Projet Eolien de Riols 2

Réponses aux observations de l'Autorité
Environnementale

Avis du 13 janvier 2017

Dossier présenté par
EDF EN France

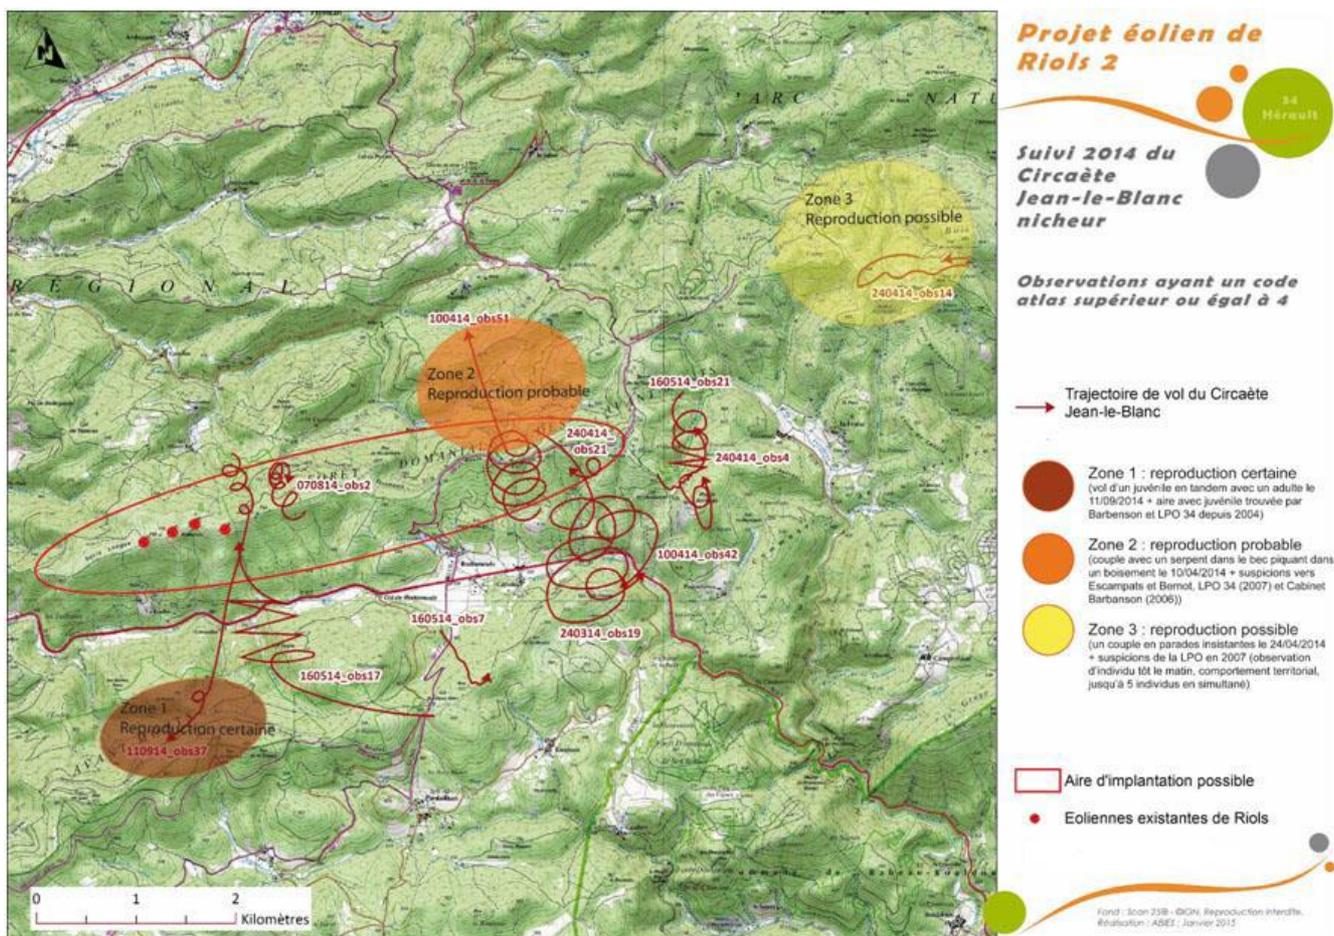
1.3. La localisation précise des aires des couples de Circaètes Jean-le-blanc repérés (2 ou 3) aurait permis une meilleure analyse des impacts potentiels du projet sur ces sites de reproduction.

Une analyse fine a permis de qualifier 3 zones de reproduction (voir cartographie p175 de l'Etude d'impact) : une zone de reproduction certaine, une probable et une dernière possible. La localisation de ces zones a permis une bonne appréciation des enjeux et une analyse des impacts potentiels pour ces couples qui, rappelons le, ne sont pas impactés par le risque éolien en France, des individus ont d'ailleurs été vu en chasse sous les éoliennes existantes de Riols.

Contrairement à ce qu'indique l'avis de L'Autorité Environnementale, les secteurs identifiés comme comprenant les nids donnent lieu à une maximisation des enjeux. En effet, au lieu d'avoir un positionnement précis, un secteur beaucoup plus grand est pris en compte (voir carte suivante).

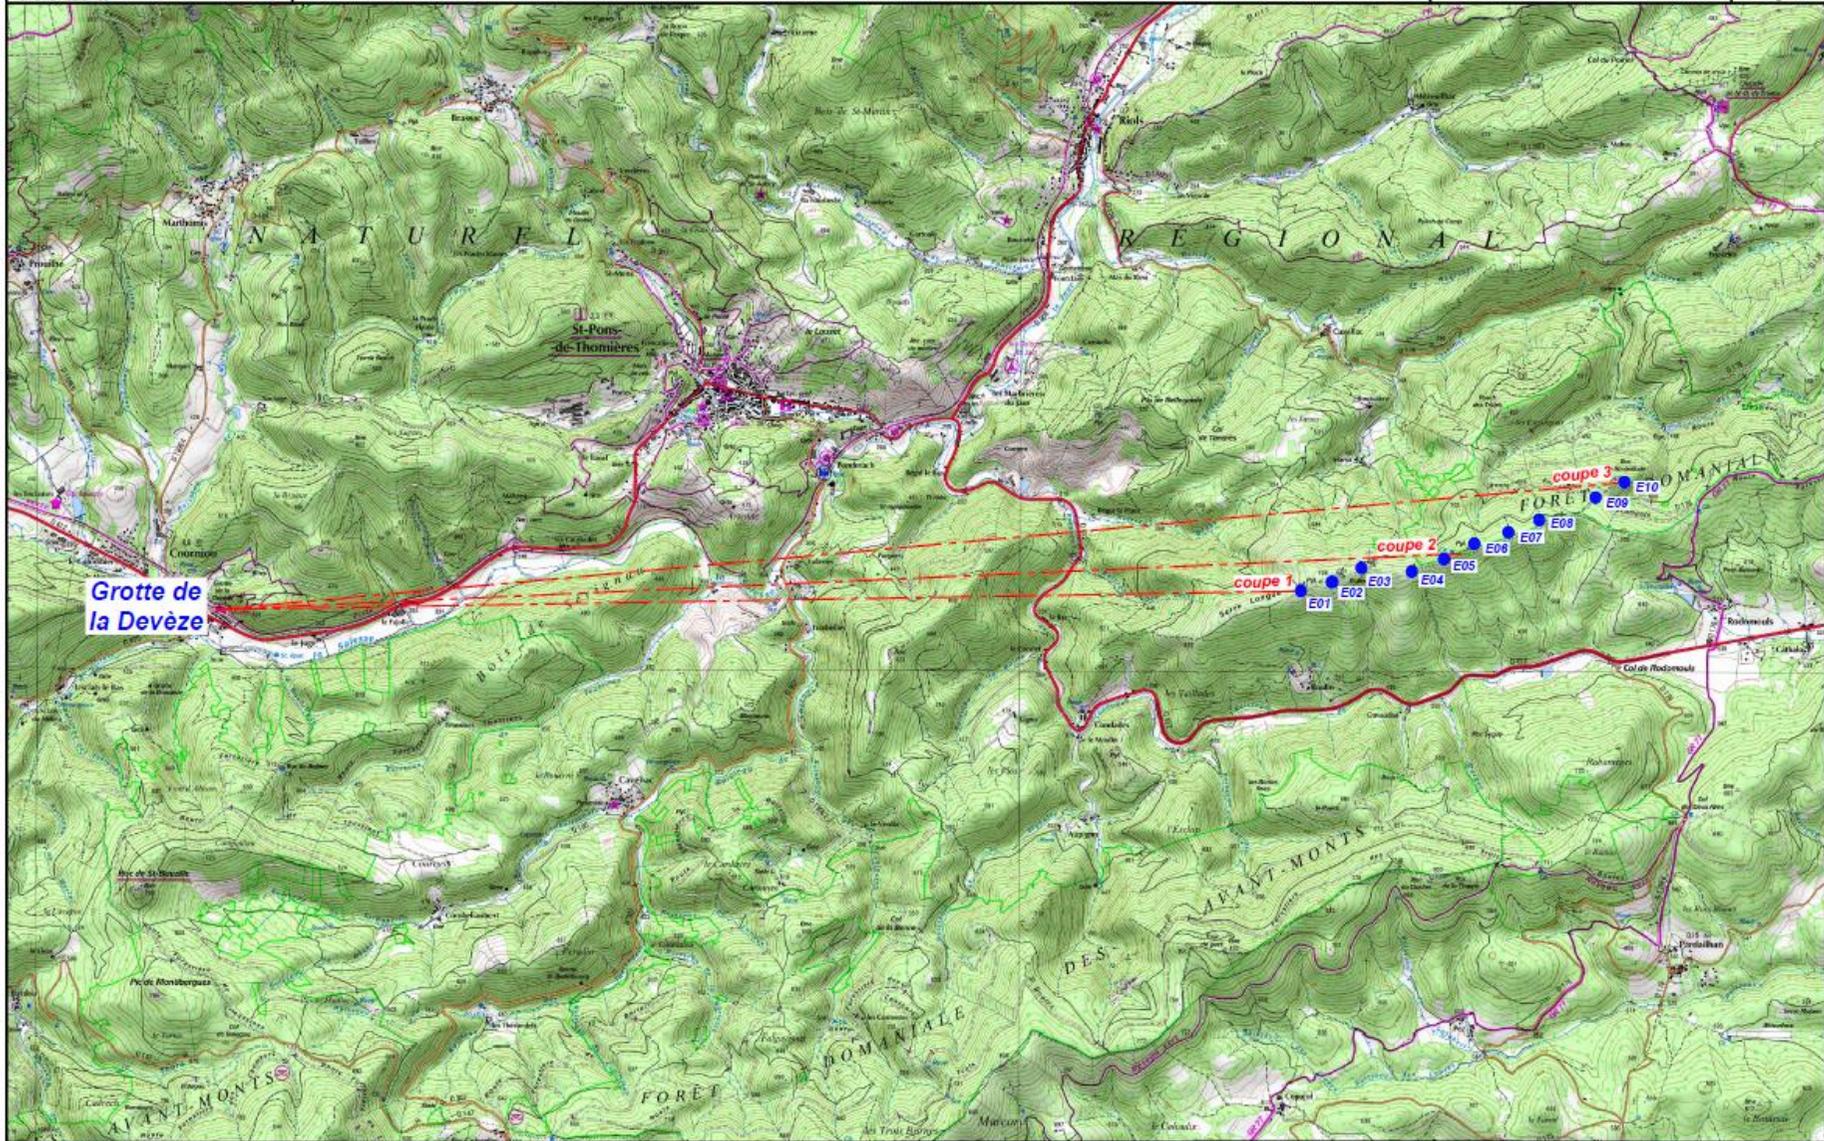
7.1 Les éoliennes sont visibles dans leur totalité et malgré la distance depuis le Caroux (site classé) en surplomb, offrant de larges panoramas et des vues lointaines (table d'orientation et Chemin de Grande Randonnée très fréquenté) ; également depuis le Saut de Vézoles (site inscrit) bevédère au-dessus de la vallée du Jaur. Depuis la Chapelle Notre-dame-de-Tredos (site classé) distant de 2 km, haut lieu cultuel, les éoliennes « se détachent en pleine hauteur », ce qui peut provoquer un effet d'écrasement portant notamment atteinte au pittoresque des lieux. Des co-visibilités sont possibles avec le site classé des Abords des grottes du Lauzinas, « pour au moins 8 machines » en séquences fractionnées depuis la RD612, après le village de Courniou.

Le photomontage réalisé (présenté en page 118 de l'étude paysagère), correspond à une recherche de point de vue en surplomb, permettant d'appréhender la chapelle dans le grand paysage. Dans ce cas précis, l'effet d'écrasement constaté ne traduit pas la perception réelle que pourront en avoir les visiteurs de la Chapelle. Cependant, la recharge végétale de l'enveloppe - qui devient progressivement résiduelle - pourrait être préconisée dans le cadre des mesures, avec une logique d'amélioration du cadre paysager (rechargement des résineux et suppression du poteau électrique préconisés pour le projet du parc des Avant-Monts).

Photomontage depuis le Saut de Vezole faisant apparaître les projets éoliens de Riols2 et des Avant-Monts

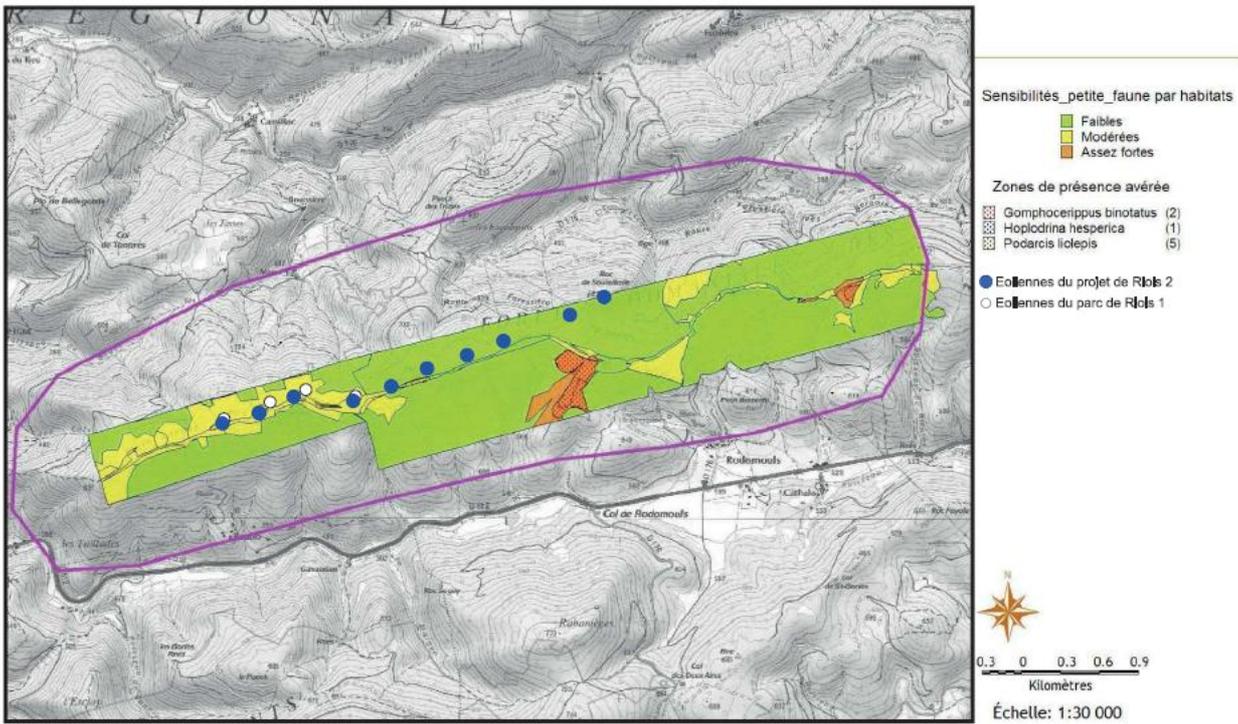
7.4 Le projet introduit de nouveaux rapports d'échelle et de perception dans le territoire par ses éoliennes de plus grandes tailles (rehausse de 45 mètres par rapport à l'existant) et par leur nombre (10 au lieu de 4). L'effet cumulé avec le parc des Avants Monts marque le grand paysage.

Les effets cumulés avec le parc des Avant-Monts (non construit) sont présentés p 361 de l'étude d'impact.

Le Caroux est ni un lieu de vie, ni une voie routière, mais d'un « toit » dans le grand paysage. La fréquentation est justement liée au caractère exceptionnel de ce grand site, traversé par le GR7 et dominant de plus de 300 m le massif des Avant-Monts en direction du Sud.

Synthèse des enjeux ornithologiques

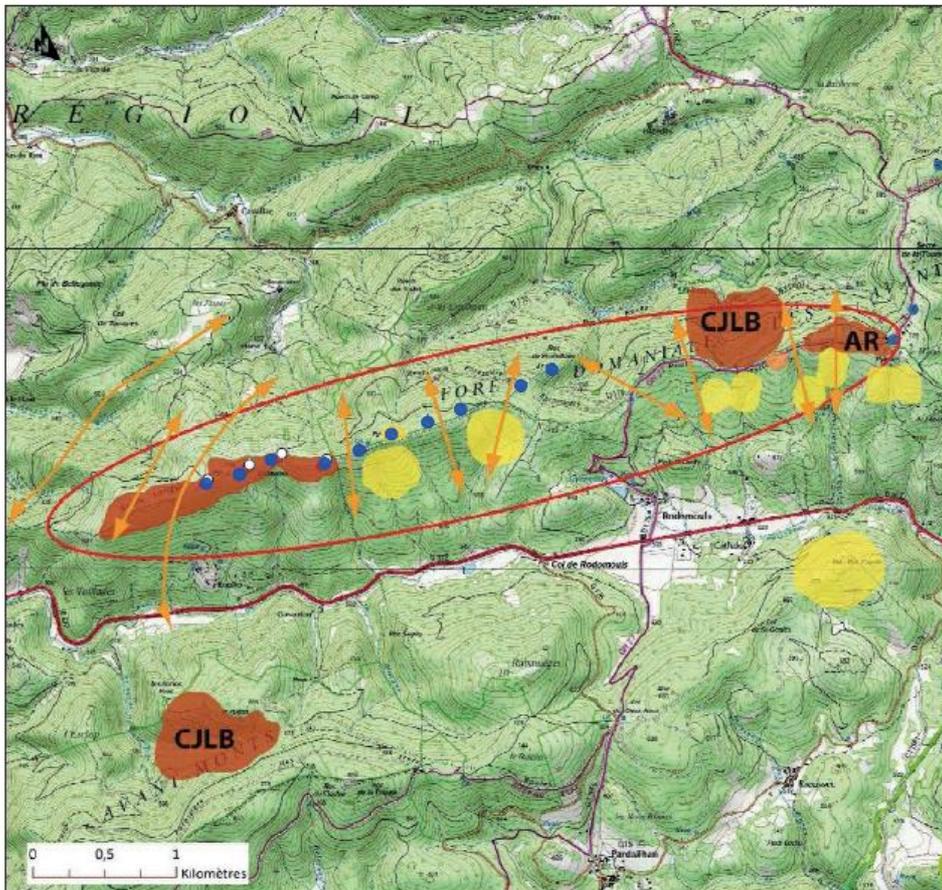
8.1 Le site est composé de différents milieux ouverts ou boisés. Les plantations de conifères, de moindre enjeu pour la biodiversité, constituent l'habitat majoritairement impacté par le projet. Toutefois, certains milieux plus ou moins ouverts et présentant un intérêt notamment pour l'avifaune sont concernés : des landes à Callunes et genêt et des prairies de fauche planitiaires subatlantiques (deux habitats d'intérêts communautaires respectivement 6510 et 4030), des formations herbacées indéterminées, des bois de châtaigniers et feuillus. Les pelouses sommitales sont identifiées en enjeu fort dans la carte de synthèse des enjeux ornithologiques page 224.

En effet, les pelouses identifiées en enjeux forts en tant qu'habitats d'espèces et pour la fonctionnalité de certaines espèces. Elles sont le résultat des coupes réalisées dans le cadre de la mise en place du parc de Riols et des débroussailllements DFCI réglementaires réalisés dans le cadre de l'exploitation du parc en activité. Ces pelouses resteront attractives et ouvertes durant toute la durée de l'exploitation du parc de Riols². Ces habitats en tant que tels présentent un intérêt modéré voir p220 de l'étude d'impact.

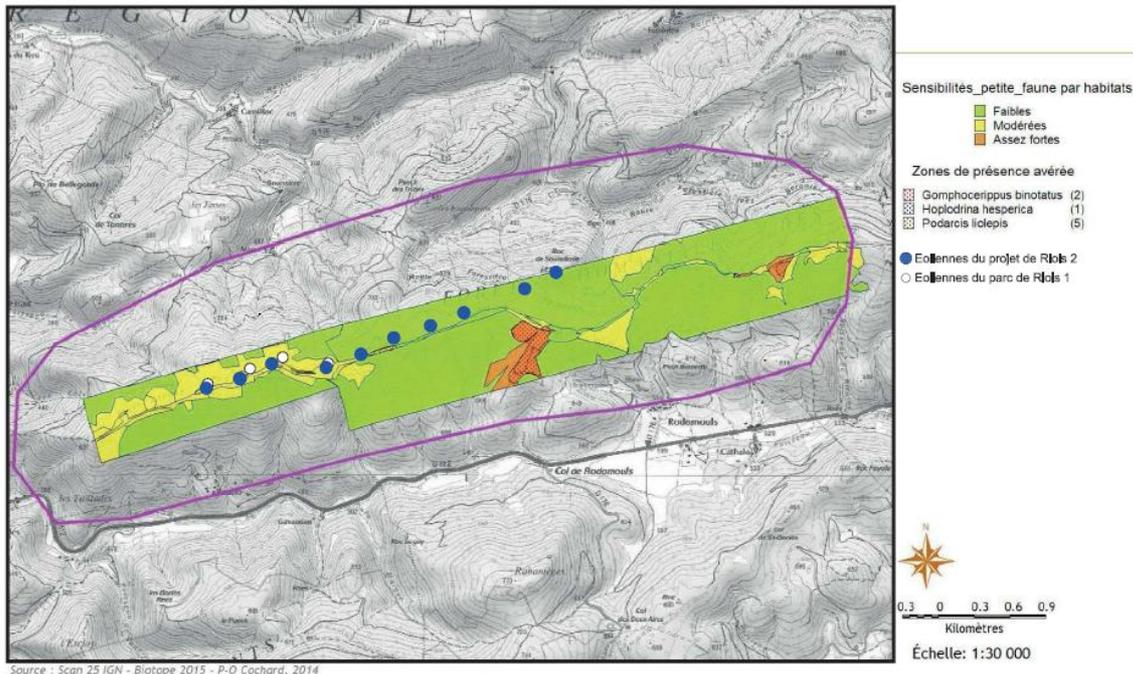
10.2 La régulation des machines impliquant l'arrêt de leur fonctionnement dans certaines conditions de température et de vent. Pour tenir compte des grandes espèces (pouvant voler dans des conditions de vent assez élevées) et des migrations de printemps, l'Ae recommande de définir, a priori, une régulation pour des vents plus forts et des températures plus basses que celles proposées dans l'étude.

La régulation prévue permet de prendre en compte à minima 80% des flux sur le site et pour le seul mâât situé au niveau des éoliennes de Riols existantes 90% de l'activité enregistrée en 2015. Les experts ont jugé pertinent et acceptable cette régulation. De plus, les suivis de mortalité permettront d'affiner la régulation comme le fait déjà EDF En sur d'autres parcs en activité. Ce principe de précaution apparaît trop conservateur compte tenu des nombreuses heures d'étude réalisées sur le site.

De plus, cette régulation a été validée par la DREAL et repris dans le dossier CNPN du projet des Avant-Monts, situé sur la même crête à quelques kilomètres à l'Est de Riols2, où les enjeux pour les chiroptères étaient plus forts.
